LICITACIÓN PÚBLICA ESTATAL UAA-LOPEA-003-2024

COMPLEMENTO DE PLAZAS Y ANDADORES DE CONEXIÓN DEL CAMPUS SUR,
AGUASCALIENTES, AGS.

**ACTA DE VISITA AL SITIO DE LA OBRA O DE LOS TRABAJOS Y JUNTA ACLARATORIA
RELATIVA A:**

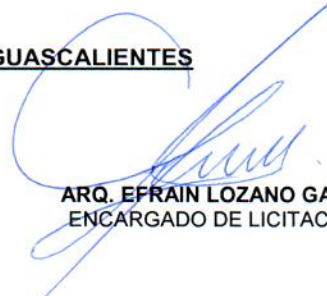
Se solicita que se cambien de concreto bombeado por tiro directo.

A tal cuestionamiento la convocante autoriza el cambio a concreto a tiro directo.
